Rapport de contrôle d'installations électriques à basse et à très basse tension

RÉF. 29/2023/83106/01:1

DATE DU CONTRÔLE 03/10/2023 AGENT VISITEUR François Colson
ADRESSE DU CONTRÔLE Sous la Ville 10 - 6960 Manhay TYPE DE CONTRÔLE Visite de contrôle (6.5.)

Schéma(s) unifilaire(s) de l'installation

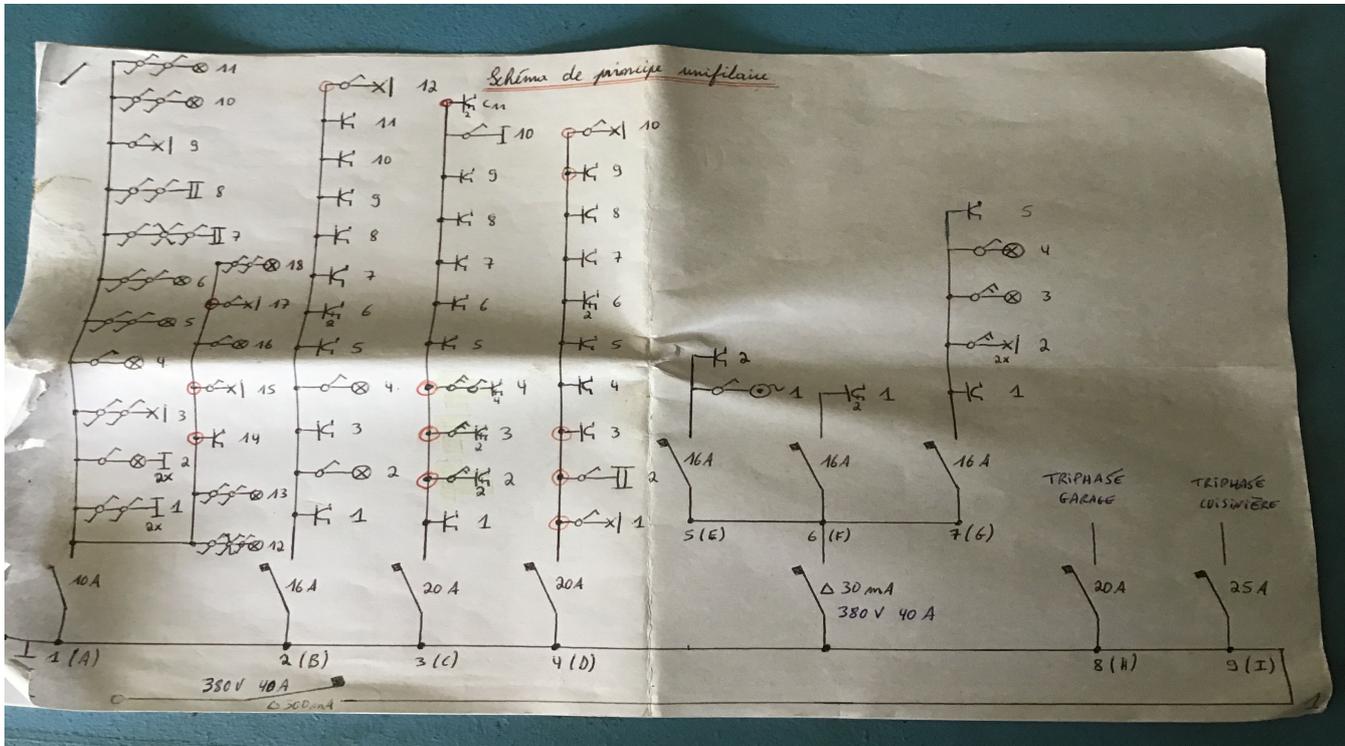
- N'est pas renseigné sur les schémas unifilaires et plans de position l'adresse de l'installation, les coordonnées du responsable des travaux et du propriétaire. Ces derniers devront signer et dater ces schémas. - 3.1.2.;6.4.6.;6.5.7.;9.1.2.

- La section des circuits et/ou le calibre de la protection n'est pas adapté à la puissance des machines qui y sont connectées. - 5.2.1.2.;8.2.2.
- Les schémas unifilaires et plans de position ne correspondent pas à la réalité. - 3.1.2.;6.4.6.;6.5.7.;9.1.2.
